Ministero dell'Ambiente e della Sicurezza Energetica

Parere n. 807 del 28 luglio 2023

Progetto:	<p><i>Verifica di Assoggettabilità a VIA</i></p> <p><i>Avamporto di Rimini</i></p> <p><i>Completamento opere di difesa foranee</i></p> <p>ID_VIP 9363</p>
Proponente:	<p>Comune di Rimini</p>

Planimetria 2^ alternativa progettuale

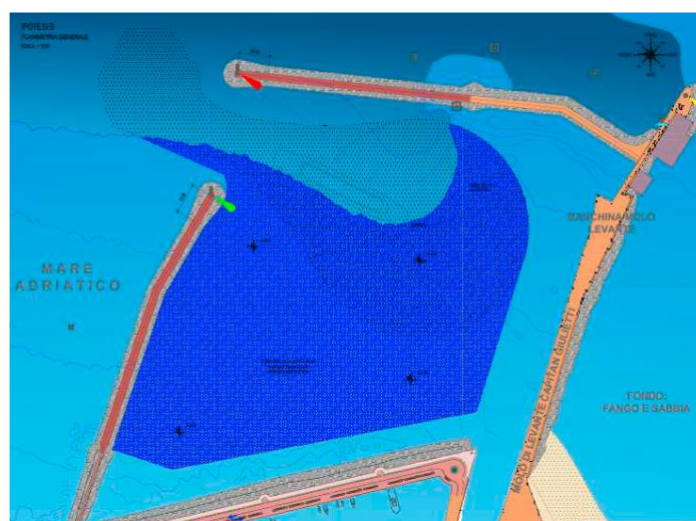
PER LA TEMATICA PROGETTAZIONI ALTERNATIVE: ARGOMENTARE PIÙ DETTAGLIATAMENTE L'ANALISI DELLE SOLUZIONI ALTERNATIVE RISPETTO AL PROGETTO DEFINITIVO OGGETTO DI VALUTAZIONE NEL SIA COMPRESO LO SVILUPPO DI ALTERNATIVE CHE TENGANO CONTO DELLE OSSERVAZIONI PERVENUTE DALLA REGIONE EMILIA ROMAGNA IN RISPOSTA ALLE OSSERVAZIONI PERVENUTE.

Rispetto alla 1^ soluzione, la scogliera di levante è prolungata fino alla testata di quella di ponente e, inoltre, quest'ultima risulta avere un'estensione ridotta e un andamento planimetrico più rettilineo; l'imboccatura di ingresso all'avamporto pertanto risulta orientata a ovest (100° - 280°) con larghezza pari a 100 m.

quanto la configurazione delle dighe foranee accompagna il flusso dei sedimenti al largo riducendo il rischio insabbiamento. La 2^a alternativa, dato il maggiore ingombro planimetrico, potrebbe in questo senso provocare un maggior turbamento alla dinamica costiera.

Valori massimi di concentrazione stimati dal modello CALPUFF presso i recettori in µg/m³ e confronto con i limiti normativi D.Lgs. 155/10 (PM₁₀ e NO₂)

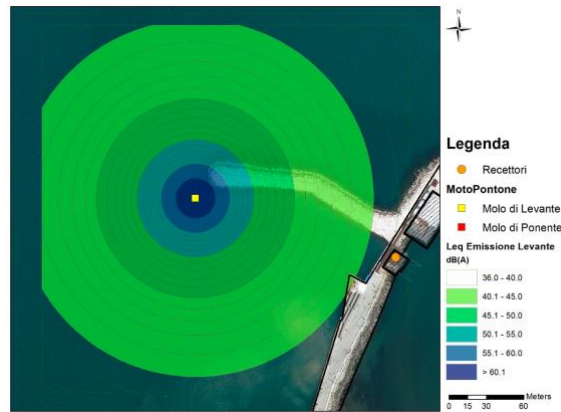
RICHIESTA DI INTEGRAZIONI 5A.2

RIPORTARE IN FORMATO TABELLARE I VALORI DI CONCENTRAZIONE DEGLI INQUINANTI AL SUOLO SIMULATI CON SPECIFICO RIFERIMENTO AI RECETTORI ANTROPICI E NATURALI PROSSIMI ALL'INFRASTRUTTURA PORTUALE

Si riportano di seguito, in formato tabellare, i valori di concentrazione degli inquinanti al suolo simulati.

Recettore	PM ₁₀ 90.410-esimo perc. conc media 24h				
	SQA	Levante		Ponente	
		Valore	Valore/SQA	Valore	Valore/SQA
R1	50	0.35	0.70%	0.03	0.07%
R2	50	0.07	0.14%	0.10	0.21%
Recettore	NO ₂ 99.8-esimo perc. conc media 1h				
	SQA	Levante		Ponente	
		Valore	Valore/SQA	Valore	Valore/SQA
R1	200	98.38	49.19%	23.01	11.51%
R2	200	33.64	16.82%	74.53	37.26%

In conclusione, ad avviso del Proponente, lo studio non evidenzia particolari rischi di superamento dei limiti normativi vigenti. Data la temporaneità dei cantieri simulati e le condizioni conservative utilizzate per le simulazioni, si può affermare che gli impatti sulla qualità dell'aria saranno del tutto temporanei, trascurabili e reversibili.
